Stadt Neu-Anspach, Stadtteil Westerfeld

Bebauungsplan

„Westerfeld West, 3. – 5. Bauabschnitt“

Beschlussempfehlungen zu den im Rahmen der Beteiligung der Öffentlichkeit gemäß § 3 Abs. 1 Baugesetzbuch (BauGB) und Beteiligung der Behörden und sonstiger Träger öffentlicher Belange gem. § 4 Abs. 1 BauGB eingegangenen Stellungnahmen mit Anregungen und Hinweisen

Abbildung 2: Ausschnitt aus dem Übersichtslegeplan der Schmutzfrachtberechnung 2022 „Einzugsgebiete und Sonderbauwerke, Prognose-Zustand“ [2]

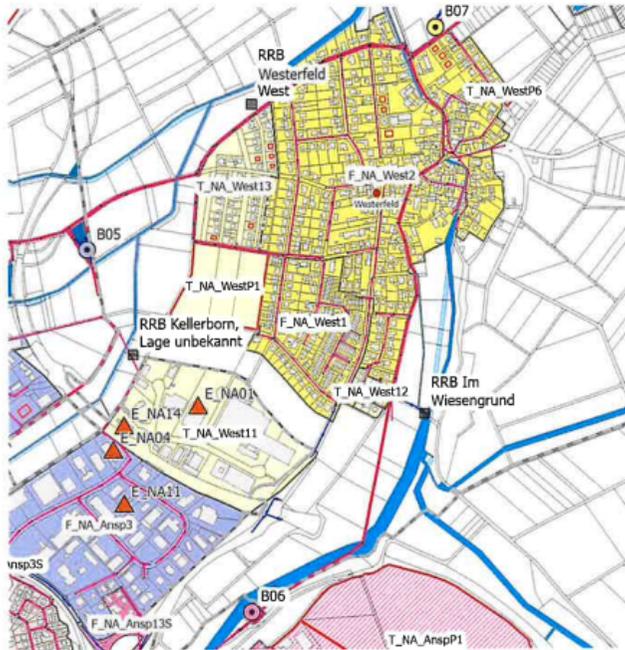
In Schmutzfrachtberechnung (SFB) 2022 wurde das Plangebiet (T_NA_WestP1, siehe Abbildung 2) mit einer Fläche von 2,84 ha berücksichtigt und liegt damit in der Größenordnung der im Bebauungsplan genannten 2,3 ha Wohnbaufläche zzgl. 0,5 ha Straßenflächen. Die befestigte Fläche ist für die Schmutzfrachtberechnung aufgrund des gewählten Entwässerungssystems letztlich irrelevant. Der Oberflächenabfluss wird weder über die Regenentlastungsanlagen im Mischsystem noch zur Kläranlage geleitet.

Zu 2.: Die Ausführungen werden zur Kenntnis genommen.
Die Zusammenfassung ist zutreffend.

Abbildung 3: Ausschnitt aus der Systemlogik der Schmutzfrachtberechnung 2022 [2]

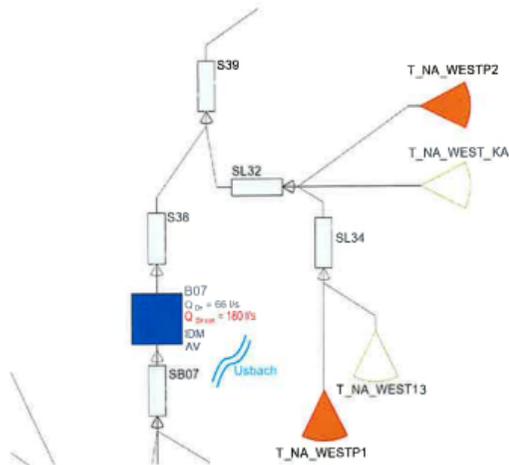
Wichtig ist hingegen der zu erwartende zusätzliche Schmutzwasserabfluss. In der SFB wurde von zus. 190 Einwohnern ausgegangen (hierbei wurde von einem Umzug von Einwohnern aus dem bestehenden Siedlungsgebiet ausgegangen). Aufgrund der im B-Plan genannten Anzahl von 125 Wohneinheiten im Planungsgebiet ist mit mehr Einwohnern zu rechnen. Der Trockenwetterabfluss des Einzugsgebietes T_NA_WestP1 fließt in der SFB über keine Regenentlastungsanlage im Mischsystem und hat damit keine Auswirkung auf das Entlastungsverhalten (siehe Abbildung 3).

- ⇨ Es sollte auf die neue Schmutzfrachtberechnung Bezug genommen werden, sofern dies erforderlich ist. In der Prognose-Berechnung dieser aktuellen Schmutzfrachtberechnung 2022 ist das Bebauungsplangebiet als Gebiet T_NA_WestP1 enthalten.

Nach Abschluss der Entwässerungsplanung werden die relevanten Flächendaten an den Abwasserverband übermittelt, damit dies in eine neue SMUSI Berechnung eingepflegt werden kann.

/Anlage

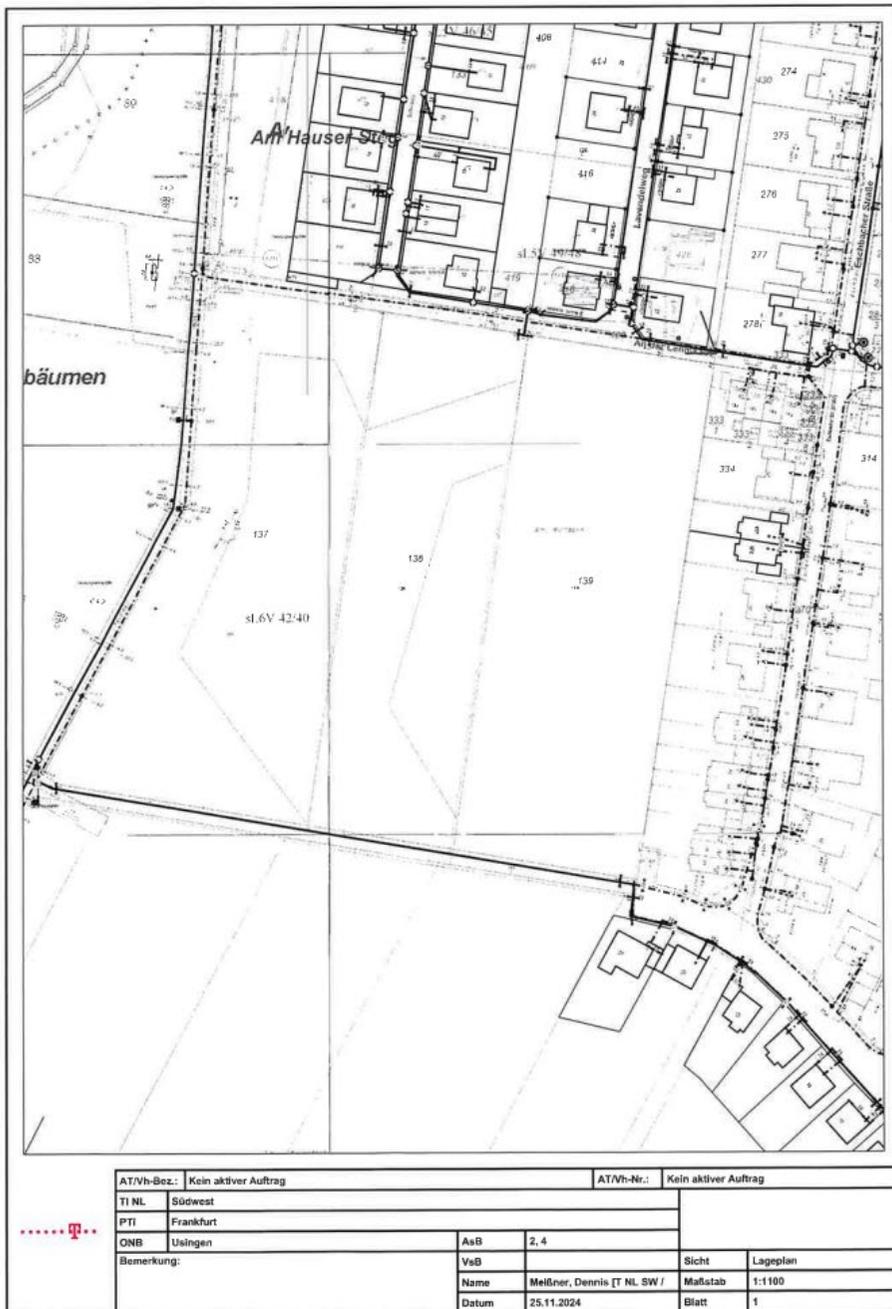
1. Vom eingereichten Bebauungsplan sind wir betroffen. Im Plangebiet befinden sich Telekommunikationsanlagen (Trasse im südlichen Bereich) der Telekom. (s. Anlage Lageplan)

Die im Planbereich liegenden Telekommunikationslinien der Telekom werden von der Baumaßnahme berührt und müssen bei Bedarf gesichert, verändert oder verlegt werden.

Im Rahmen der Koordinierungsplanung werden alle Leitungsverläufe im Bestand ermittelt und gegebenenfalls durch Dienstbarkeiten zugunsten der Versorgungsträger gesichert, sofern diese künftig außerhalb der öffentlichen Verkehrsanlagen verlaufen sollten.

Die Deutsche Telekom Technik GmbH wird frühzeitig in die Ausführungs- und Koordinierungsplanung einbezogen, um gemeinsam eine Lösung zu finden, die von allen Beteiligten mitgetragen werden kann.
